Konsultationsentwurf Netzinfrastukturplan (NIP); Stellungnahme

die Wirtschaftskammer Österreich nimmt zum Konsultationsentwurf des Netzinfrastukturplans (NIP) wie folgt Stellung und stimmt einer Veröffentlichung auf der Website des BMK zu.

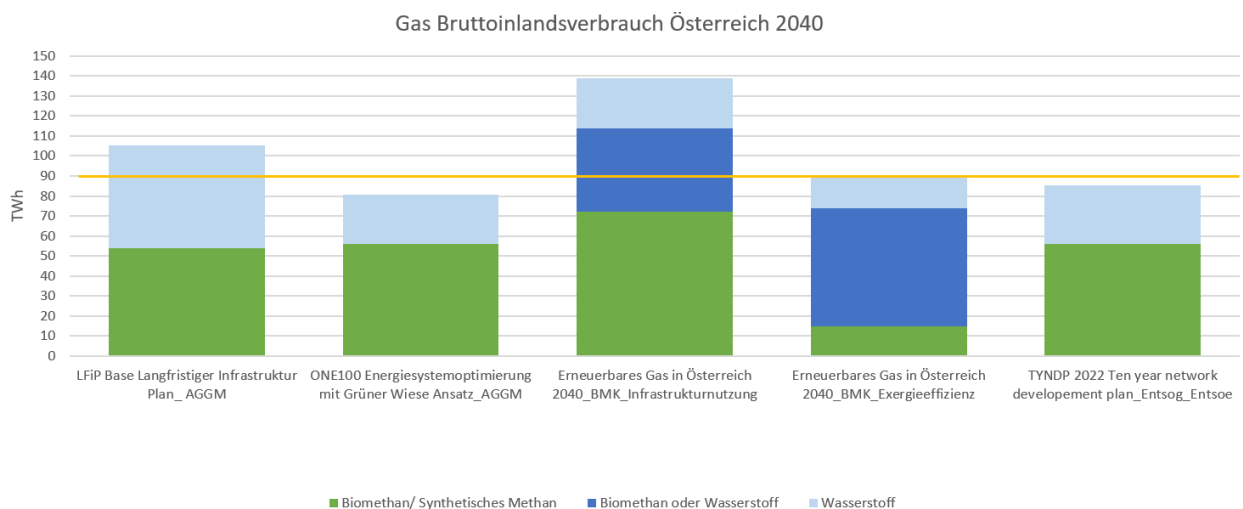
Eine **realistische Entwicklung der Dekarbonisierung** der jeweiligen technischen Prozesse ist die **Basis für den künftigen Bedarf der jeweiligen Energieträger** und nicht umgekehrt. Die notwendigen Energieträger müssen dann auch transportierbar sein. Das heißt, es müssen auch **weiterhin bis zum tatsächlichen Umstieg auf andere Energieträger ausreichend Methan-Übertragungskapazitäten vorhanden bleiben**, um temporäre bzw. geographische Flaschenhälse zu vermeiden.

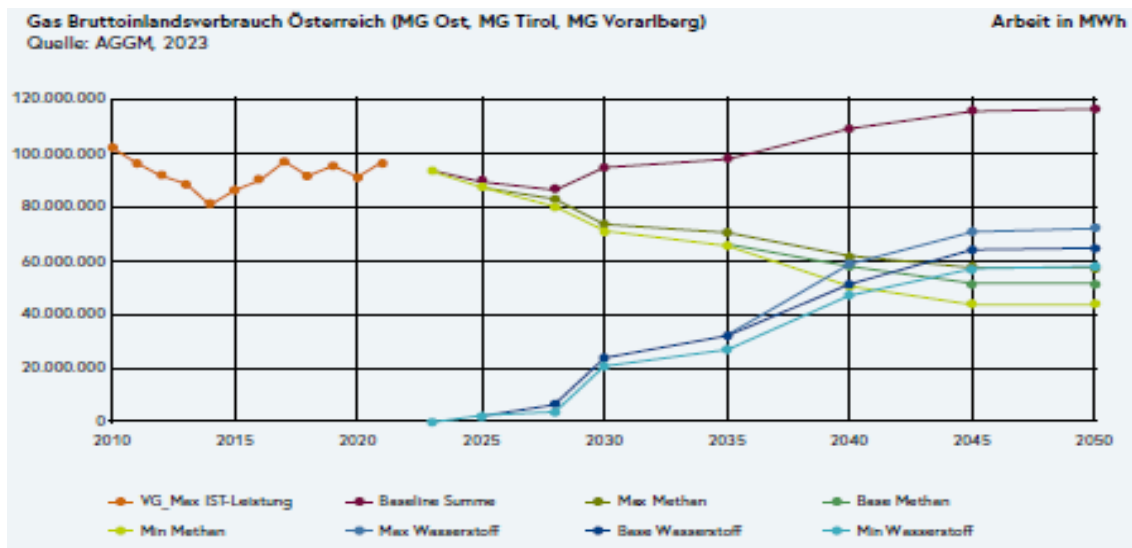
S 65/75/99/113, gleichzeitiger Bedarf von Methan und Wasserstoff: Bei der Annahme, dass der Methanbedarf weitgehend durch Wasserstoff ersetzt werden soll und dass die notwendigen Pipeline-Infrastrukturen voneinander abhängig sind, ist zu berücksichtigen, dass sich die Energieträger nicht sofort gegenseitig ersetzen lassen, sondern für einen bestimmten Zeitraum in großen Mengen parallel zur Verfügung stehen müssen. Daher können viele Pipelines nicht eins zu eins umgebaut werden, sondern müssen zum Teil parallel betrieben werden. Der steigende Bedarf an Biomethan wird dieses Problem verschärfen.
